VYSVĚTLENÍ ZADÁVACÍ DOKUMENTACE Č. 2

„Výstavba kolejí Jana Opletala, Kranichova 1433/8, 710 00 Slezská Ostrava“, ev. č. VVZ: Z2024-064192 („Veřejná zakázka“).

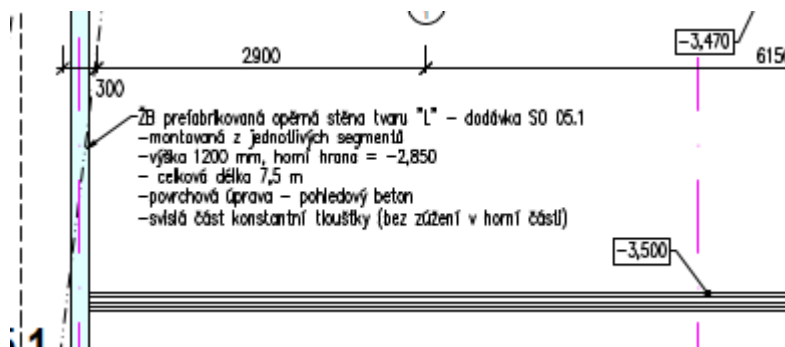
„Ve skladbách konstrukcí je uvedena skladba P81 Čistící zóna hrubá, kde konkrétně je možné na výkrese tuto skladbu najít? Dále je ve výpise prvků uvedena skladba P82 Čistící zóna venkovní, tato skladba ale není obsažena ve výkaze výměr. Žádáme o vysvětlení a opravu výkazu výměr.“

Skladba P81 se nachází v 1.NP m.č. E1.02 (viz výkres č. 27 – Půdorys 1.np – C + společná část – podlahy). Skladba P82 byla upřesněná i do výkazu výměr, který tvoří přílohu tohoto vysvětlení
